## Respuesta a Nota Aclaratoria, por revisión del EsIA, Categoría I

### Construcción de proyecto comercial/reforestación

Objetivo: Se tiene como objetivo dar respuesta a la nota DRCL-SEEIA-AC-010-0103-2023, generada durante el proceso de revisión y análisis del Estudio de Impacto Ambiental, categoría I, para el proyecto adecuación de terreno para centro comercial, a desarrollar en finca, ubicada en corregimiento de San Juan, provincia de Colón.

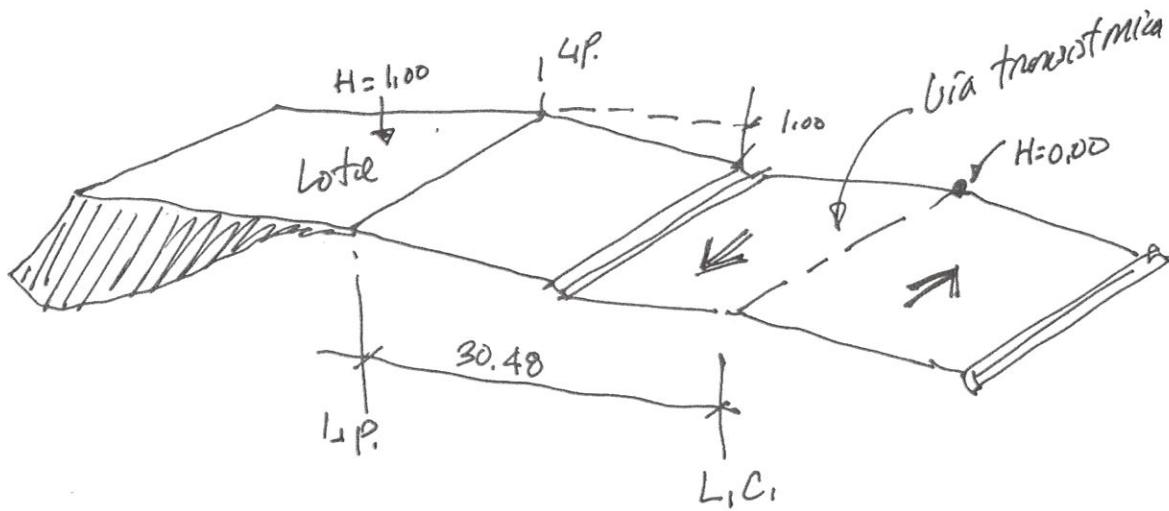
- Aclarar si la altura de relleno se hará a nivel de la vía principal transístmica y residencias colindantes o de otra manera; explique con detalles.
  - A que altura se elevará el relleno planteado.

- Cuál es el volumen aproximado en metros cúbicos del material a utilizar
  - A pesar de que no se construirá campamentos, especificar si se contempla área de

- a) El relleno y corte se realizará buscando el nivel de la vía Boyd Roosvell, manteniendo los 30,48 mts del centro de vía. Ver esquema.

Se rellenará sólo un 20% del lote. El material a utilizar será del corte del montículo existente en el terreno.

- b) Se elevará 1:00 metros sobre el nivel de calle, con respecto al centro de la calle. Ver esquema. L.P (línea de propiedad, y L.C. (línea del centro de calle).

- c) Área de relleno:  $1200 \text{ m}^3$  y Corte:  $450 \text{ m}^3$ .

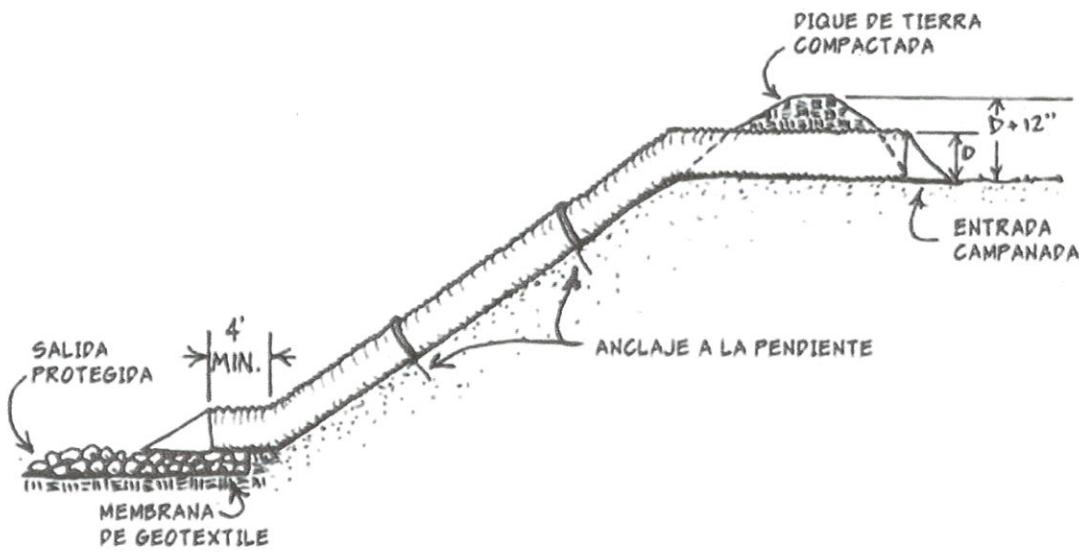
- Si el terreno es elevado en altura las partes altas serán dominantes respecto a otras, por ende, proponer medidas de control de erosión, transporte y sedimentación hacia las partes más bajas.

- Proponer medidas para evitar daños a terceros por escorrentías y acumulaciones de agua.
  - A pesar de contener una medida para la construcción, proponer medidas para el control de polvo para etapa de operación, agregando el tiempo requerido para aplicarla. De usar agua explique cómo será obtenida el agua.

Como prevención de erosión hídrica de tal manera que se inserte el flujo laminar del entorno del polígono, y así reducir la velocidad de la escorrentía y desplazamiento de sedimentos hacia partes fuera del polígono, en especial los puntos colindantes. Nos proyectamos al uso de estructuras temporales, tales como: barreras (sacos de cementos, que se instalarán en los contornos del polígono y/o tuberías temporales. Lo uno o lo otros dependerán de las pendientes. Una tubería temporal para drenaje de laderas es un tubo flexible que se instala sobre la superficie del suelo y está diseñado para transportar escorrentía concentrada, sin causar erosión, desde la parte alta de una pendiente hasta la base de la misma. La escorrentía se intercepta en la parte alta de un área perturbada y se dirige hacia la tubería de

drenaje, para ser transportada hacia un desagüe estable, donde se descarga a una velocidad no erosiva, en una trampa. Ver esquema.
